リコール届出一覧表

リコール届出日：平成 22 年 5 月 20 日

リコール届出番号	2534	リコール開始日	平成 22 年 5 月 21 日
届出者の氏名又は名称	三菱自動車工業株式会社 問い合わせ先：お客様相談センター 取締役社長 益子 修 TEL 0120-324-860		
不具合の部位(部品名)	乗車装置(テールゲートリフト)		
基準不適合状態にあると認める構造、装置又は性能の状況及びその原因	車椅子用油圧式リフトを架装した福祉車両において、車両床面位置検知用スイッチの防塵性が不十分なため、砂塵等の異物がスイッチ周辺部へ付着することがある。また、油圧シリンダから微量に染み出したオイルをリザーバタンクに戻すリターンホースが、リフト使用時の屈曲の繰り返しにより損傷し、当該スイッチ部にオイルが垂れるおそれがあり、垂れたオイルが助長要因となり当該スイッチ周辺部に砂塵等の異物が嚙込み、作動不良となる場合がある。そのため、リフトが床面まで上昇すると自動停止する機能が機能せず、収納動作に移行し、リフトが傾き、車室内へ車椅子が転倒するおそれがある。		
改善措置の内容	全車両、床面位置検知用スイッチを対策品と交換し、スイッチ設置部へ防塵用カバーを装着する。また、リターンホースの取付け位置を変更し、リターンホースを材質変更した対策品と交換する。		
不具合件数	1 件	事故の有無	怪我 1 件
発見の動機	市場情報による。		
自動車使用者及び自動車分解整備事業者に周知させるための措置	<ul style="list-style-type: none"> ・使用者：ダイレクトメール等で通知する。 ・自動車分解整備事業者：日整連発行の機関誌に掲載する。 ・改善実施済車には、運転者席側ドア開口部のドアストライカー付近に No. 2534 のステッカーを貼付する。

改善箇所説明図

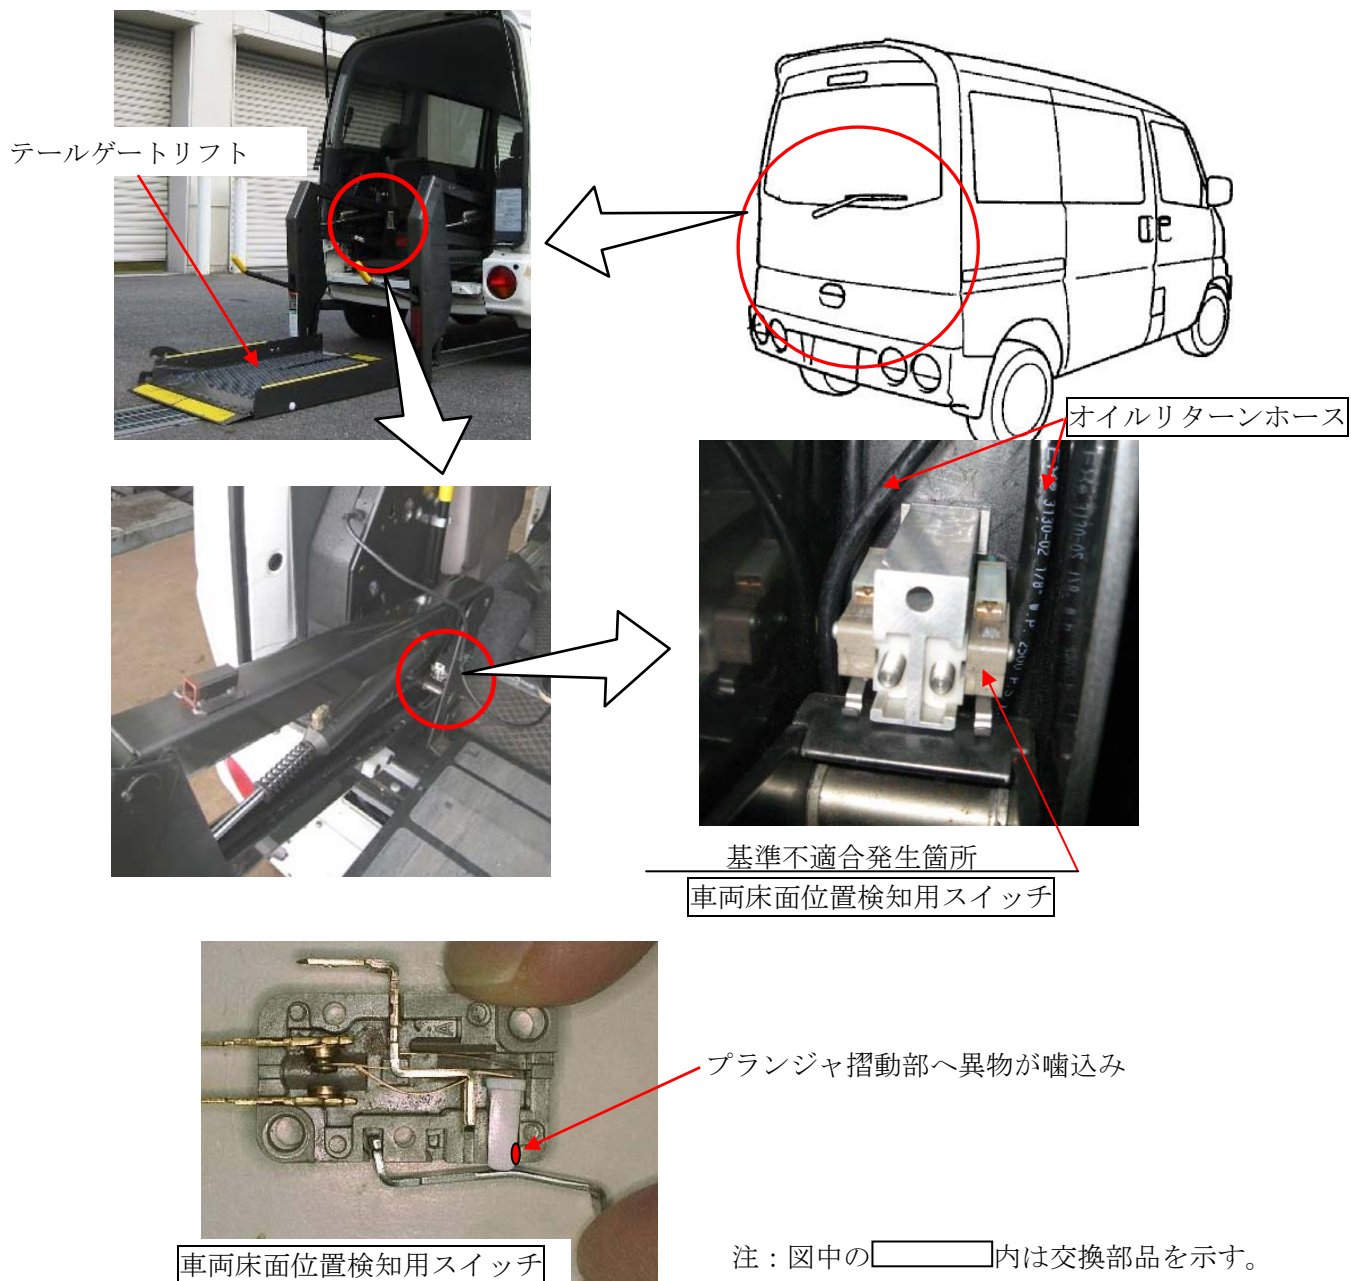
車椅子用油圧式リフトを架装した福祉車両において、車両床面位置検知用スイッチの防塵性が不十分のため、砂塵等の異物がスイッチ周辺部へ付着することがある。また、油圧シリンダから微量に染み出したオイルをリザーバータンクに戻すリターンホースが、リフト使用時の屈曲の繰り返しの繰り返しにより損傷し、当該スイッチ部にオイルが垂れるおそれがあり、垂れたオイルが助長要因となり当該スイッチ周辺部に砂塵等の異物が噛込み、作動不良となる場合がある。そのため、リフトが床面まで上昇すると自動停止する機能が機能せず、収納動作に移行し、リフトが傾き、車室内へ車椅子が転倒するおそれがある。

全車両、床面位置検知用スイッチを対策品と交換し、スイッチ設置部へ防塵用カバーを装着する。また、リターンホースの取付け位置を変更し、リターンホースを材質変更した対策品と交換する。

識別：リフト装置左側の支持構造部の溶接ナットに、白または黄色のペイントを塗布する。
